**Акт осмотра кровли из полимерной мембраны на стадии эксплуатации**

## **Склад АДВА-Логистик №3, очередь 2.**

№ 12307-04.20 от 27 апреля 2020 г.

## 16 Размеры угловых зон

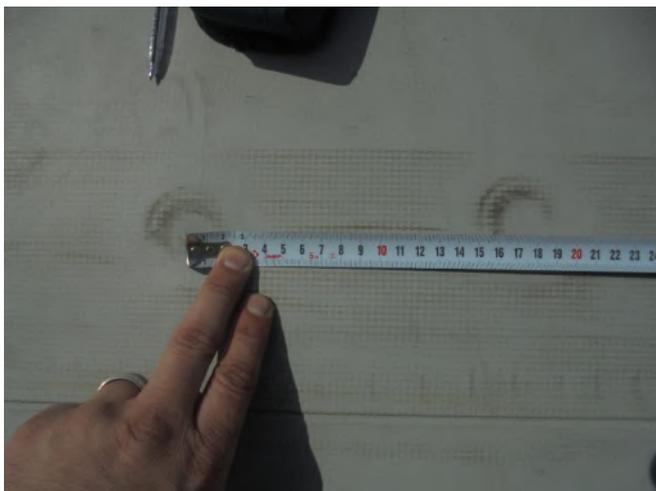
- ✓ Согласно ветровому расчету ТехноНИКОЛЬ: угловая зона 7,5 м. По факту: угловая зона 7,4 м.

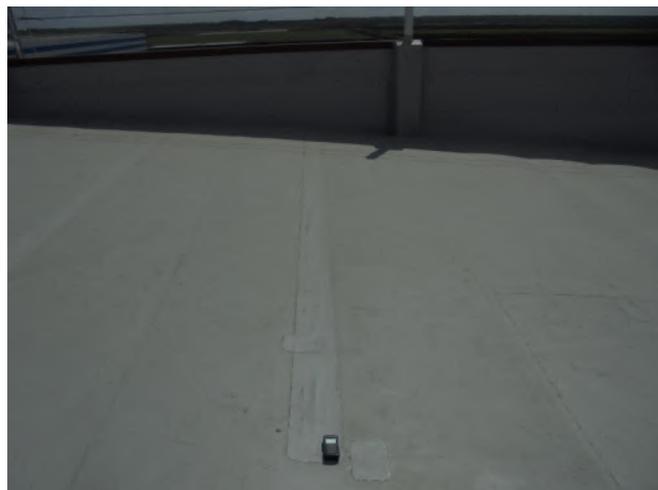
- ✓ Согласно ветровому расчету ТехноНИКОЛЬ: парапетная зона 3м. По факту: парапетная зона 6м, ширина рулона 1м.

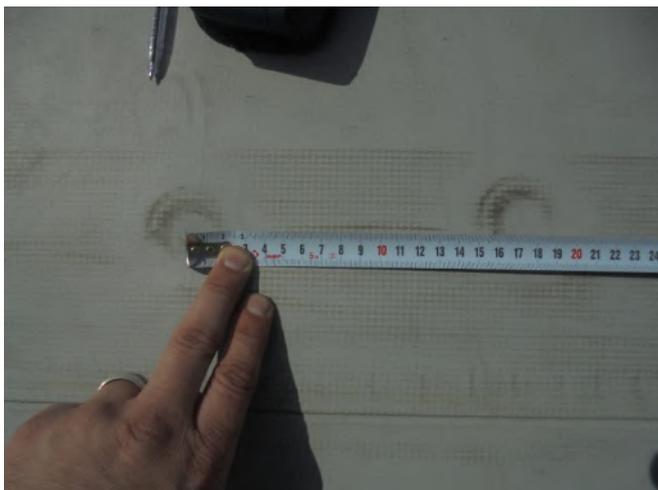
- ✓ Согласно ветровому расчету ТехноНИКОЛЬ: крепеж установить в каждую волну профлиста. По факту: крепеж установлен - в каждую волну профлиста. Ширина рулона 1м.

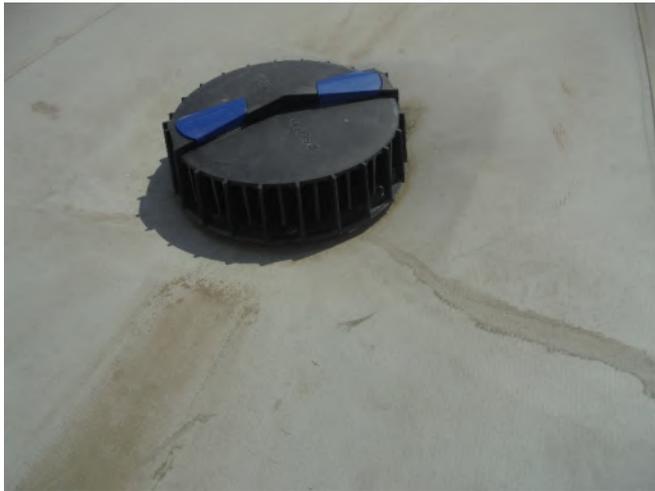
✓ Основной уклон на кровле задан конструкцией ферм и самонесущим основанием.
